# SILKY HAYAUCHI STOKZAGEN

***E. Breuk van de vergrendeling door verkeerd gebruik***

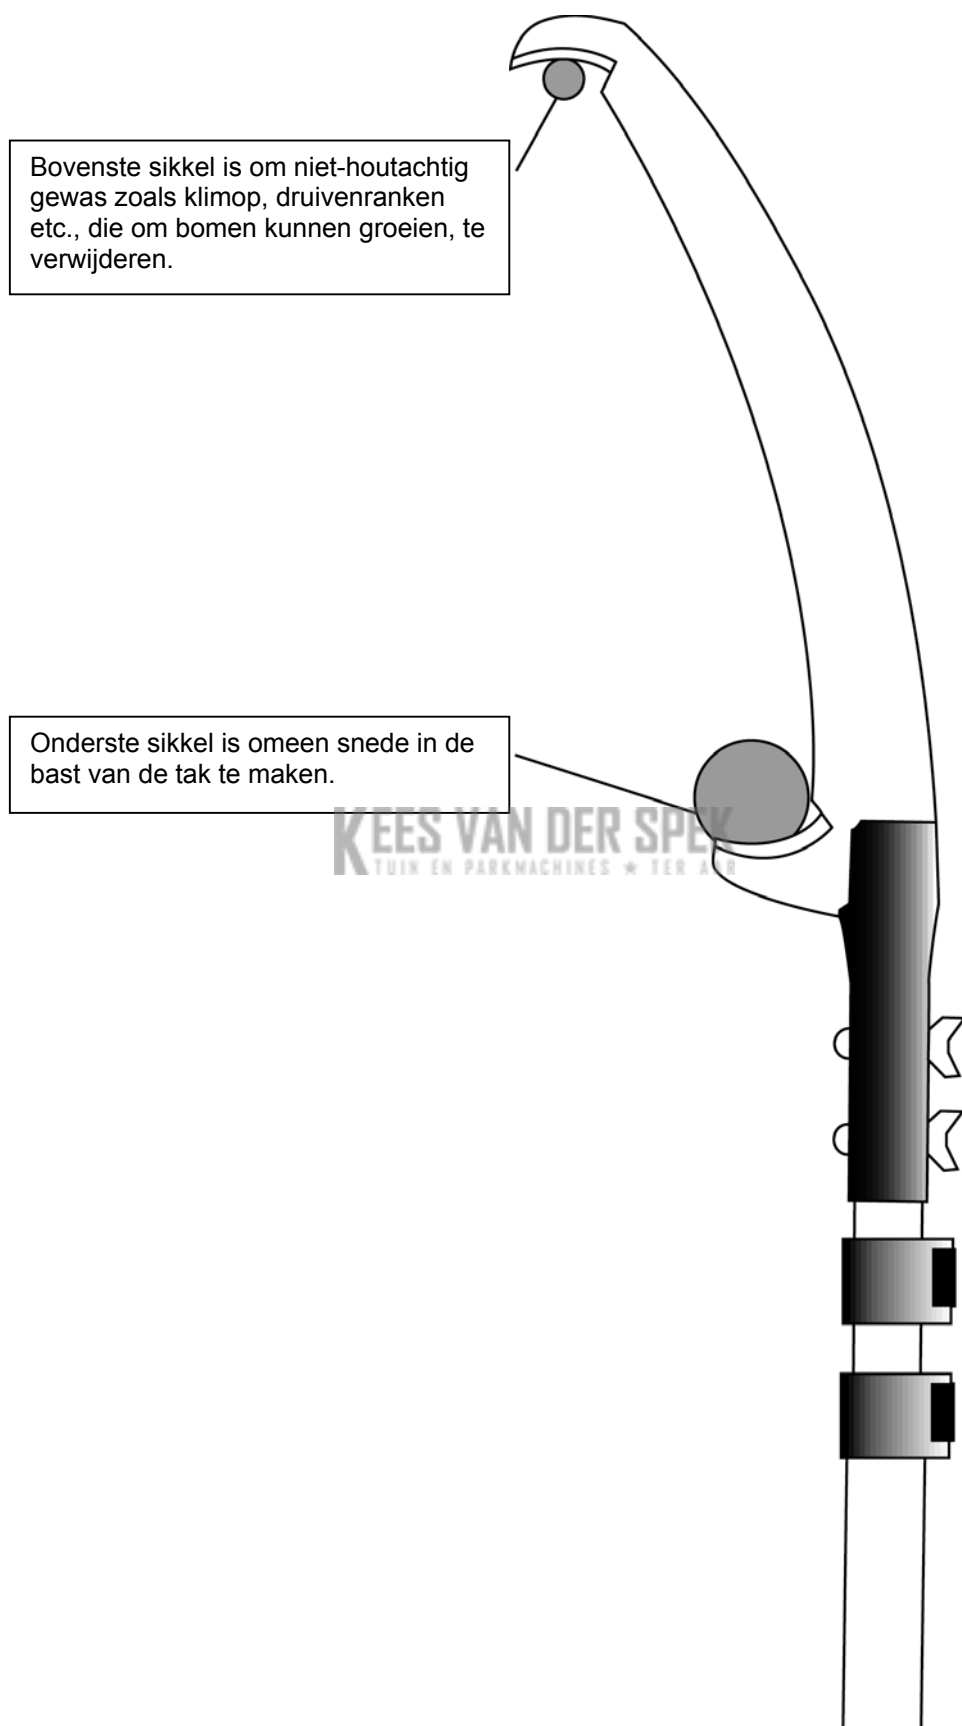
**n breuk ontstaat in de vergrendeling, wanneer de stokzaag als gebruikt wordt, of op of van wagens gesmeten wordt.**

Deze klachten in aanmerking genomen heeft Silky de vergrendeling gemodificeerd. Het kunststof lichaam van de vergrendeling is verstevigd. De afstand tussen de buitenrand en de handle is vergroot van 4 mm naar 10 mm. Deze verbetering betekent niet dat de vergrendeling nu verkeerde stoorkrachten (zoals op wagens smijten) verwerken kan.
